ITINERARIO INTERNAZIONALE E78 S.G.C. GROSSETO – FANO
Tratto Selci Lama (E45) – S. Stefano di Gaifa
Adeguamento a 2 corsie della Galleria della Guinza (lotto 2)
e del tratto Guinza – Mercatello Ovest (lotto 3)
1° stralcio

PROGETTO ESECUTIVO

01 – PARTE GENERALE
01.02 – VERIFICA DI OTTEMPERANZA
Relazione – Lotto 2 e Lotto 3

Figura 10 – Particolare dreni suborizzontali

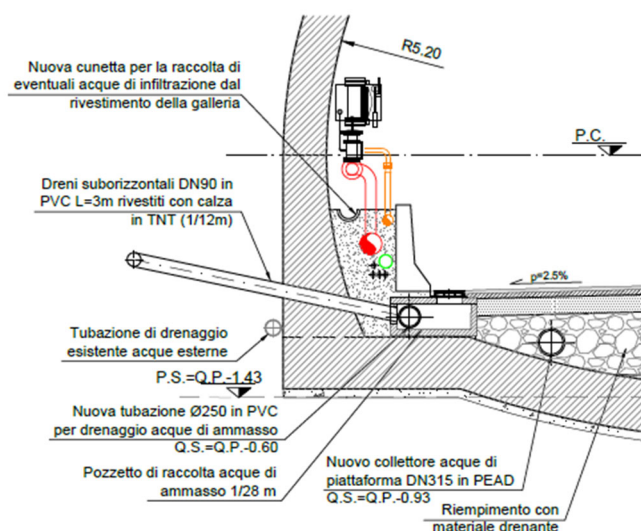
In aggiunta a questi interventi, nei tratti dove non è previsto l'intervento tipo A, lungo tutto lo sviluppo delle gallerie, il Progetto Esecutivo prevede la realizzazione di drenaggi suborizzontali, eseguiti in prossimità delle murette, al fine di captare le acque di ammasso e convogliarle in modo controllato fino agli imbrocchi.

I dreni saranno realizzati mediante tubi in PVC DN90 macrofessurati, rivestiti con calza in TNT ad eccezione della porzione che attraversa il rivestimento delle gallerie, ove dovranno essere sigillati.

L'introduzione nel progetto di dreni suborizzontali in corrispondenza delle murette e la sostituzione del materiale presente in arco rovescio con materiale di idonea pezzatura è scaturito dall'analisi dei risultati delle indagini idrauliche effettuate in questa fase progettuale; tali indagini hanno infatti evidenziato l'inaffidabilità del sistema di drenaggio delle acque di ammasso esistente, rilevando la presenza di molti tubi otturati e/o rotti. La soluzione prevista in fase di progettazione Esecutiva, seppur non convenzionale, consente di captare e regimentare le acque d'ammasso in modo controllato, evitando la loro dispersione nel materiale di riempimento in arco rovescio

Figura 11 – Stato di fatto

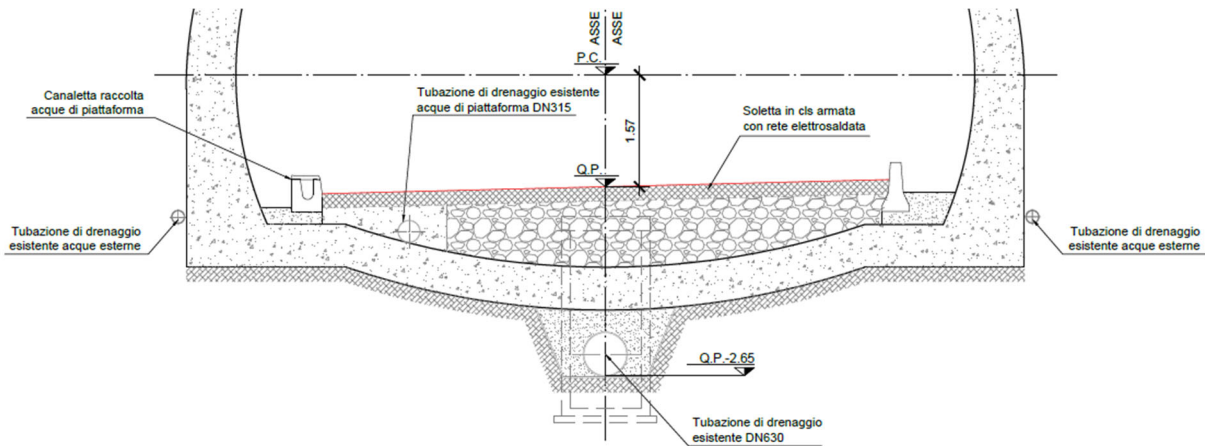
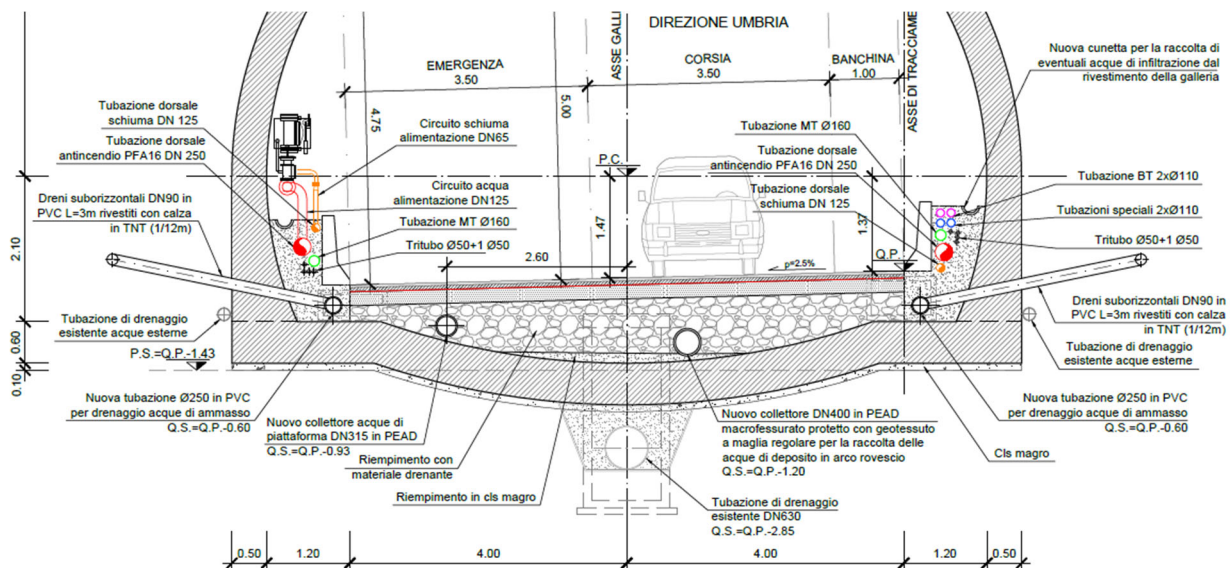
Inoltre, mentre nel Progetto Definitivo era prevista la demolizione della sola soletta in c.a. prima della messa in opera del pacchetto di pavimentazione, il Progetto Esecutivo prevede la rimozione di tutto il materiale presente in arco rovescio e il ripristino mediante materiale di opportuna pezzatura al fine di garantire una base idonea per la realizzazione del pacchetto stradale.

Figura 14 – Sistemazione finale Progetto Esecutivo

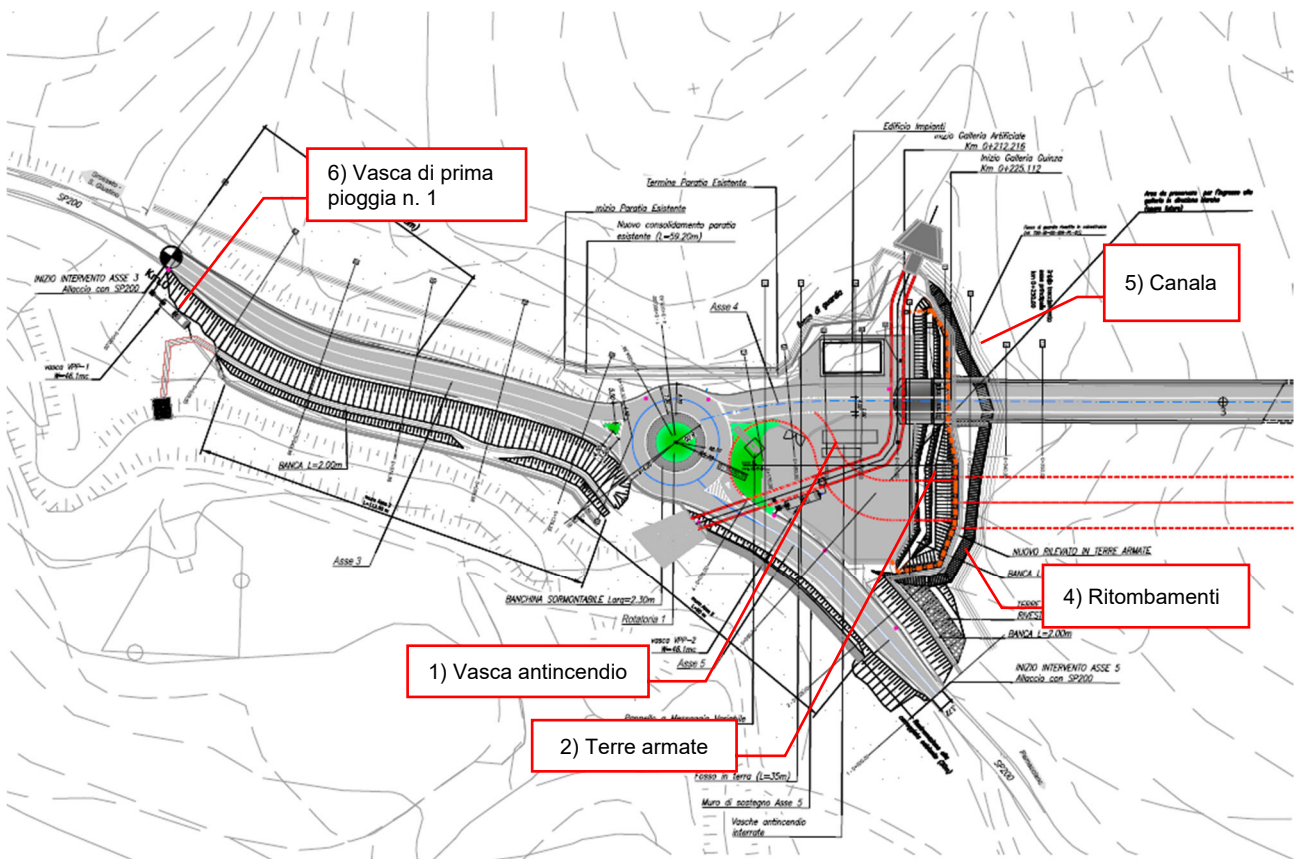
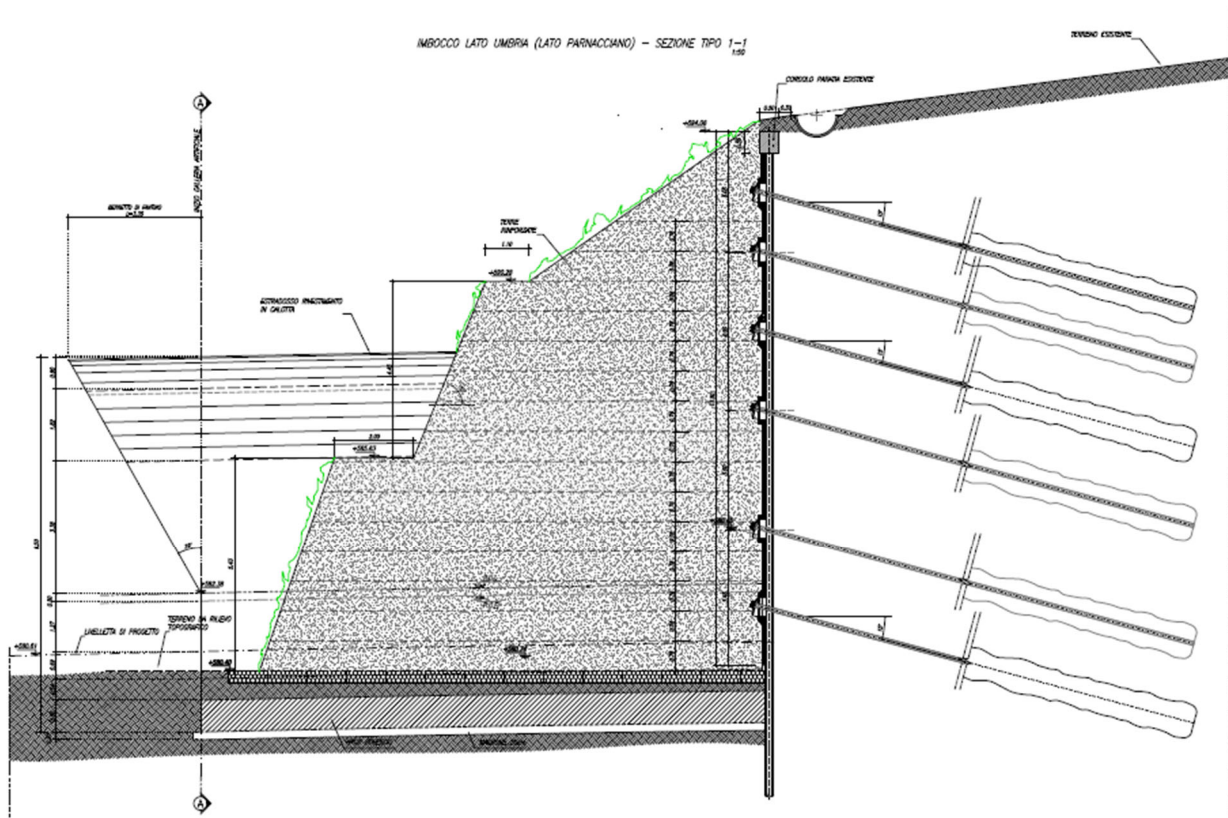
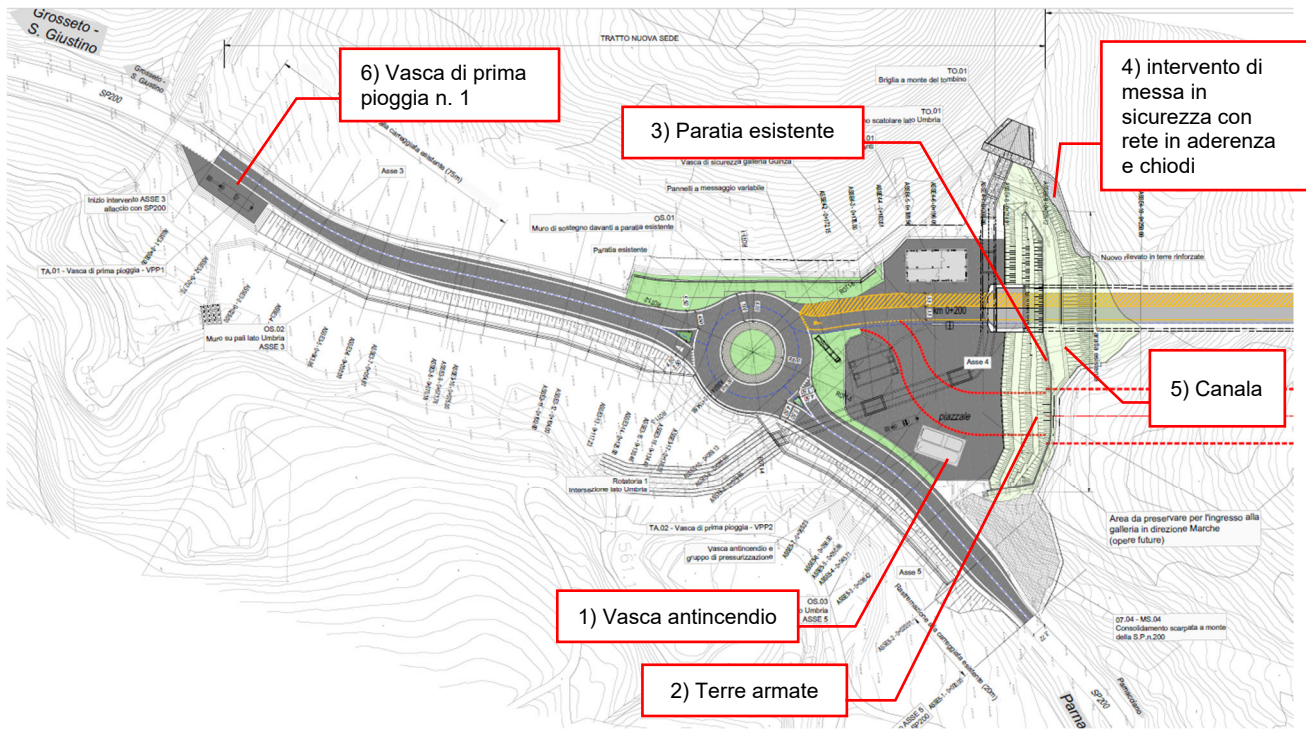
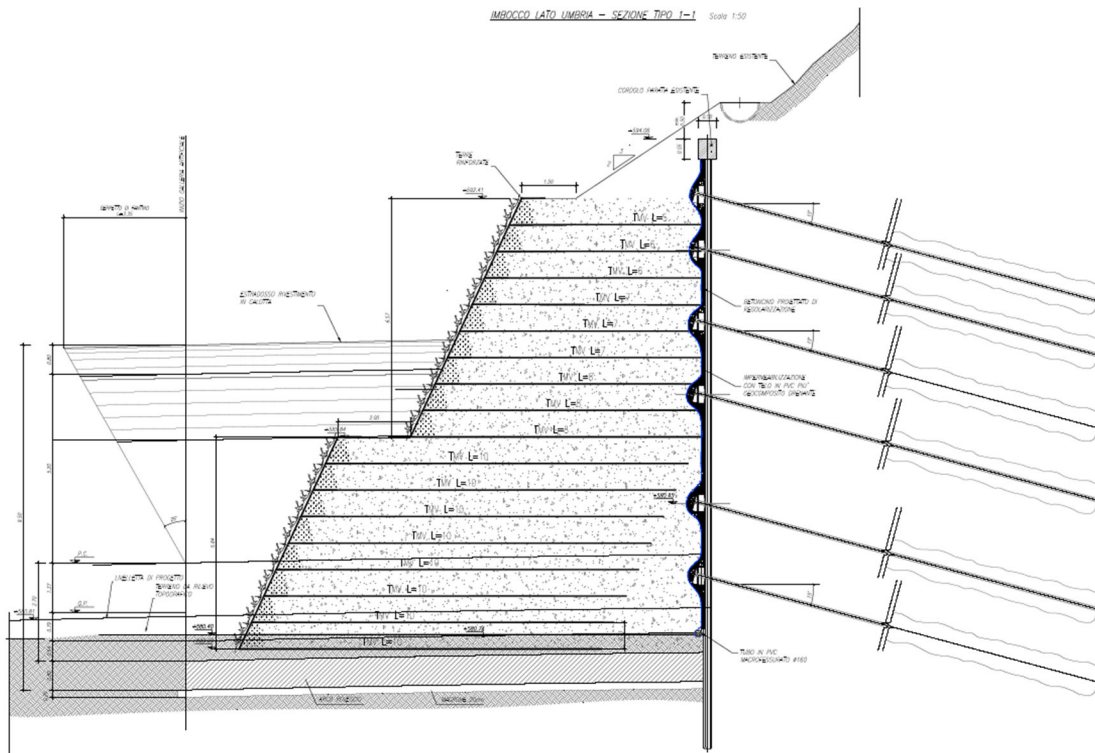
2. È stata modificata la pendenza delle terre armate davanti alla paratia esistente, da 70° a 65° al fine di garantire un miglior attecchimento della semina;

5. È stata modifica/ottimizzata la configurazione delle canale per la raccolta delle acque di versante, sia a monte delle paratie esistenti che a monte dell'edificio impianti.
6. La posizione della vasca di prima pioggia n. 1, prevista all'inizio del lotto, è stata ottimizzata per garantirne l'accessibilità;

Le seguenti figure riportano la planimetria dell'imbocco e una sezione rappresentativa delle terre armate nella configurazione del Progetto Definitivo e del Progetto Esecutivo.

La minor pendenza data alle terre armate davanti alla paratia esistente, che passa da 70° a 65°, consente un migliore attecchimento della semina; inoltre, è stato confermato, come da PD 2020, l'inserimento di talee di salici per migliorare il rinverdimento di questa opera. Il PE2020 prevede l'utilizzo di idrosemina potenziata con mulch.

Figura 17 – Profilo del tombino scatolare - Progetto Esecutivo

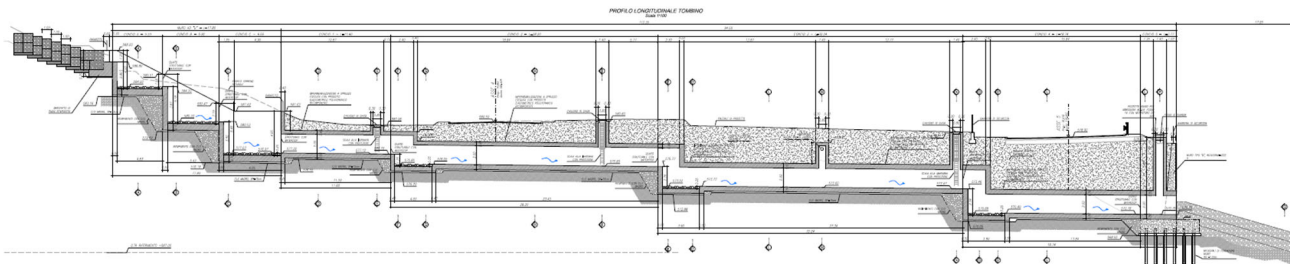
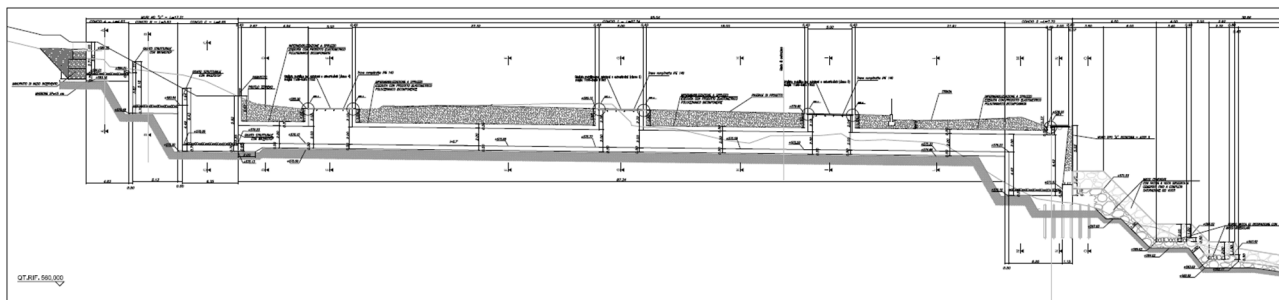
Il layout planimetrico del tombino scatolare previsto all'imbocco lato Umbria della galleria Guinza, al di sotto del piazzale impianti, è rimasto invariato rispetto al Progetto Definitivo. È stato invece modificato il profilo altimetrico riducendo il numero di salti e, ove possibile, anche in vista del futuro raddoppio della canna esistente, prevedendo dei grigliati carrabili al posto dei pozzetti di ispezione 80 x 80 cm previsti nel Progetto Definitivo.

Figura 18 – Opera di restituzione (A sinistra il Progetto Definitivo – A destra il progetto Progetto Esecutivo)

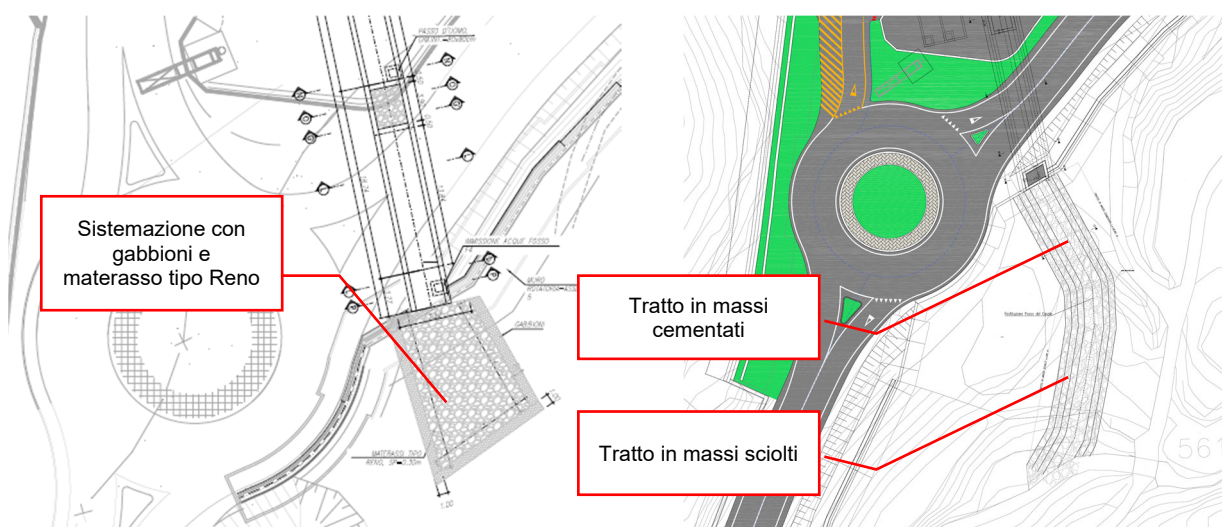
Il progetto Esecutivo prevede anche una nuova configurazione dell'opera funzionale al raccordo tra il tombino scatolare e il fosso del Parnacciano in luogo dei gabbioni e del materasso tipo Reno previsto nel Progetto Definitivo. La sistemazione finale dell'intera opera funzionale al raccordo tra il tombino scatolare e il fosso del Parnacciano è stata estesa fino all'immissione con il fosso del Parnacciano.

In particolare, per il raccordo tra il fosso del Casale e il fosso di Parnacciano, l'opera di salto prevede la realizzazione di un cunettone in massi cementati per circa 18 m e salti di fondo con vasche di dissipazione mentre il successivo raccordo fino all'immissione con il torrente Parnacciano è previsto con massi sciolti, per circa 28m.
